情報通信審議会 情報通信技術分科会
公共無線システム委員会 技術的条件作業班
既存放送業務との検討アドホックグループ

検討用資料

平成21年11月24日
アドホックグループ
放送事業者メンバー

第1回アドホック会合資料について

2) P2 条件

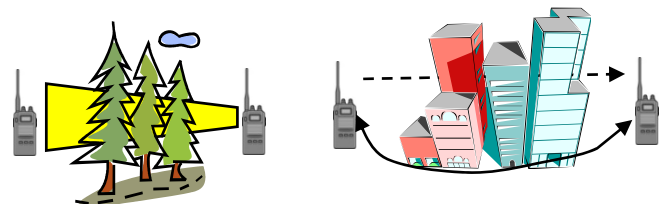
放送業務用連絡無線の受信レベル

基地局→中継車 9.8dB μ V
中継車→移動局(携帯) 20~30dB μ V
移動局→移動局 20~30dB μ V

中継車→移動局や移動局→移動局 の通信において建物の遮蔽損失、山などの陰、樹木による損失などがあり、公共BB提示の受信電力では必ずしも運用していない。従って、全ての場合において回線設計で示された受信電力で規定をすべきと考えます。

☆訂正案

基地局→中継車 -103.2dBm (9.8dB μ V)
中継車→移動局(携帯) -103.2dBm (9.8dB μ V)
移動局→移動局 -103.2dBm (9.8dB μ V)
基地局→移動局(携帯) -103.2dBm (9.8dB μ V)

3) P2 結果

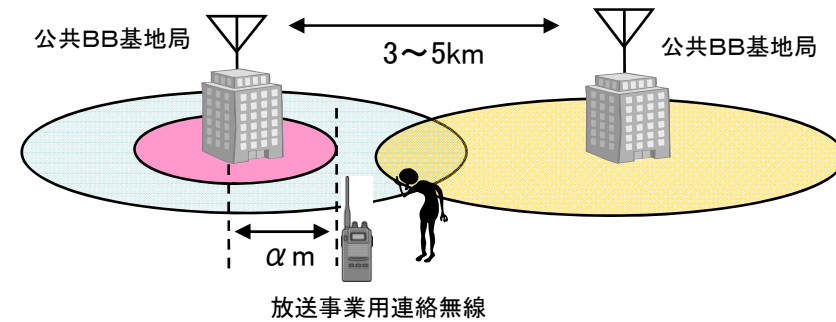
公共BBの移動局と連絡無線の基地局との関係が示されていない。
例えば、この段落の可搬型基地局は移動局(携帯)も含むのか？
含むとしたらその旨を明記すべきと考える。
(但し、表記したとしても離隔距離による解決ができる、ということではない)

* 移動局(携帯)の受信電力を高め設定しているため、最長の場合とは言えない。
* また、全てのケースの受信レベルを-103.2dBm (9.8dB μ V)としたとしても、この値は(TR-B21における)回線設計の標準値であり、この値以下でも受信は可能である。(現実的にもこの値以下での運用は存在する)
* 従って、“最悪値”という表現は使用すべきでないとする。

5) P9 公共BBの想定条件

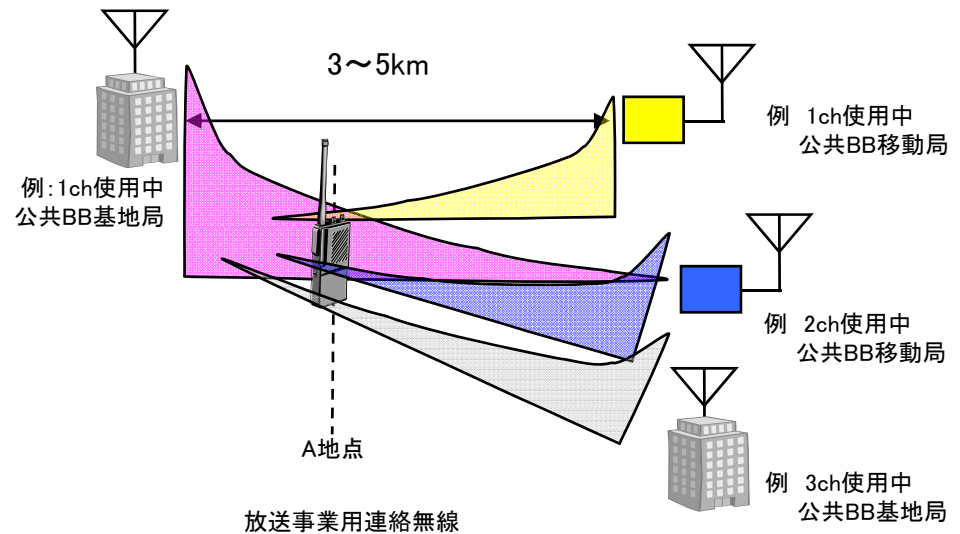
下図のA地点の干渉について
複数基地局、複数移動局(例 1ch使用中の基地局、2ch使用中の移動局など)
の成分を考慮する必要はないか？
